**COMPANIA NATIONALA DE ADMINISTRARE A
INFRASTRUCTURII RUTIERE S.A.**

**Clarificarea nr. 3 la Documentatia de Atribuire
PROIECTARE SI EXECUTIE Drum Expres Suceava – Siret
Lot 2: Dărmănești – Bălcăuți**

Cod unic de identificare Contract: 16054368/2025/4225/SAFE

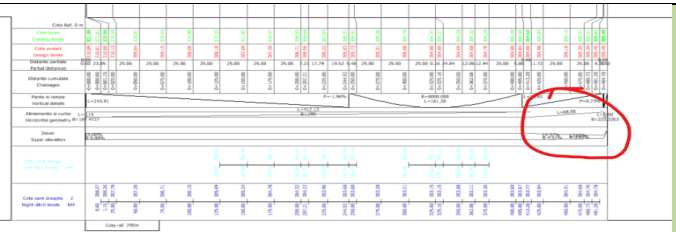
Intrebare 2	In cuprinsul Cap. 5.3 <i>Caracteristici imperative privind lucrarile de drum si intersectii</i>, pct. 5.3.6. <i>Podete</i>, din cadrul Cerintelor Beneficiarului, sint prezentate tipurile si numarul de podete proiectate. Tipurile acestora sint dalate (D3, D4 si D5), avind deschiderile de 3, 4 si 5m, si C2, cu deschiderea de 2m (si o inaltime libera de cca. 2.10 – 2.20m, in functie de inaltimea pereului interior). In fapt, acestea sint si podetele cuprinse in piesele desenate ale Studiului de Fezabilitate. Analizind, in cadrul Documentatiei de Atribuire, si volumul <i>Note de calcul Hidrologic si Hidraulic – Podete</i>, am identificat faptul ca podetele de 2m deschidere luate in calcul sint, toate, de tip P2, avind deschiderea de 2m, dar o inaltime libera de 1.20. Rezulta o diferenta de inaltime libera de 1.00m, intre cele doua tipuri podete cu deschiderea de 2m, aceasta fiind de natura ca, in unele cazuri, sa necesite modificarea liniei rosii a drumurilor (fie ca vorbim de Drumul Expres, bretelele nodurilor rutiere, relocari, etc.), pentru a crea, pe verticala, spatiul necesar amplasarii fiecarui asemenea podet. Avind in vedere discrepantele din cuprinsul Documentatiei de Atribuire, va rugam sa clarificati si sa comunicati tipurile de podete avind deschiderea de 2m ce vor fi utilizate, inclusiv la elaborarea ofertei.

Raspuns 2	Se vor lua in considerare tipurile de podete din Cerintele Beneficiarului si piesele desenate ale Studiului de fezabilitate.

ER 2 - DN2-DN2P - SUCEAVA VEST
KM 9+690

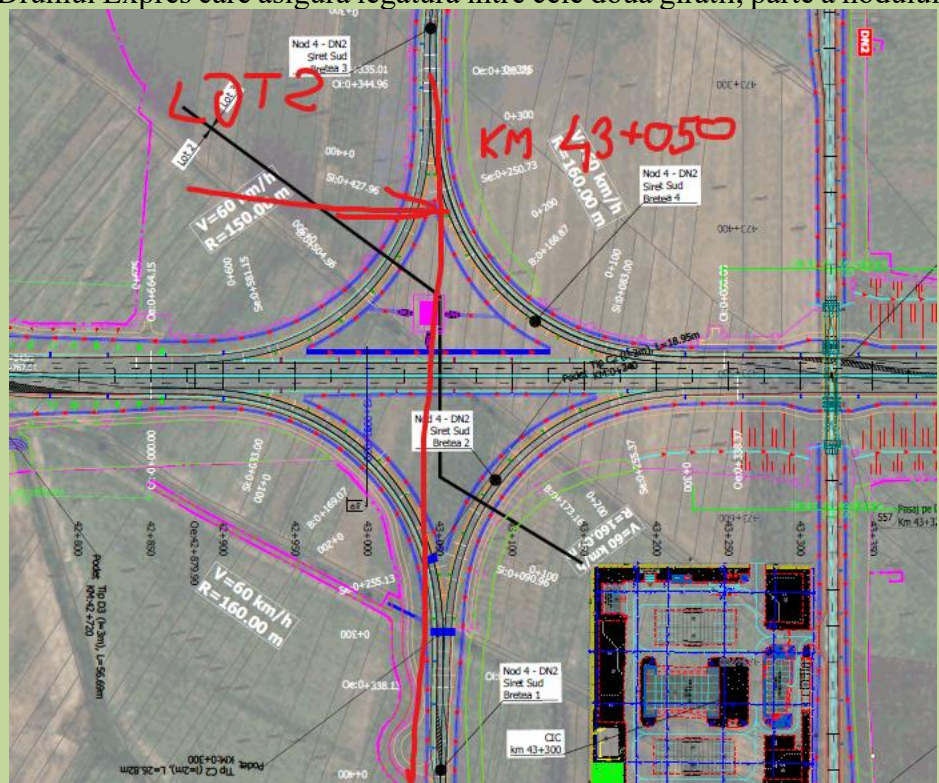
Va rugam se clarificati clar si fara echivoc daca pentru vitezele de proiectare prevazute in proiect (in cazul de fata V=60 km/h), trebuie luate in considerare lungimile minime conform STAS.	5	Lungimile c, ale arcelor de cerc cu raze R sau R + ΔR, minime, în m, pentru drumuri de clasă tehnică								II		150	140	115	—	—	—	—	III...V și drumurile de exploatare		140	120	95	70	60	45 (40)	40 (35)
5	Lungimile c, ale arcelor de cerc cu raze R sau R + ΔR, minime, în m, pentru drumuri de clasă tehnică																											
II		150	140	115	—	—	—	—																				
III...V și drumurile de exploatare		140	120	95	70	60	45 (40)	40 (35)																				
Raspuns 4	Cu privire la solicitarea dumneavoastra, precizam ca nu este aferenta Lotului 2 al Drumului Expres Suceava – Siret. In acest sens, va rugam sa consultati Clarificarea nr. 3 aferenta Lotului 1 al Drumului Expres Suceava-Siret, publicata in SEAP in data de 22.01.2026.																											
Intrebare 5	Din analiza documentatiei din cadrul Studiului de Fezabilitate, am constatat ca pentru anumite aliniamente nu sunt indeplinite criteriile lungimilor minime ale clotoidelor in plan. De exemplu, la nodul rutier Suceava Vest, breteaua 2, prezinta o lungime a clotoidei de doar 68.00m (viteza de proiectare V=60km/h).

Conform STAS 863/85, pentru viteza de proiectare de 60 km/h, lungimea minima a clotoidelor trebuie sa fie de cel putin 75m.

Nr. crt.	Elemente geometrice	Viteza de bază, km/h						
		100	80	60	50	40	30	25
6	Lungimile l ale arcelor de clotoidă minime, în m, folosite la racordările alinamentelor cu arce de cerc având raza cuprinse între razele minime (exceptionale) și razele curente pentru drumuri de clasă tehnică :							
	II	120	115	105	—	—	—	—
	III...V și drumuri de exploatare	95	95	75	55	45	35	30

Va rugam se clarificati clar si fara echivoc daca pentru vitezele de proiectare prevazute in proiect (in cazul de fata V=60 km/h), trebuie luate in considerare lungimile minime ale clotoidelor conform STAS.
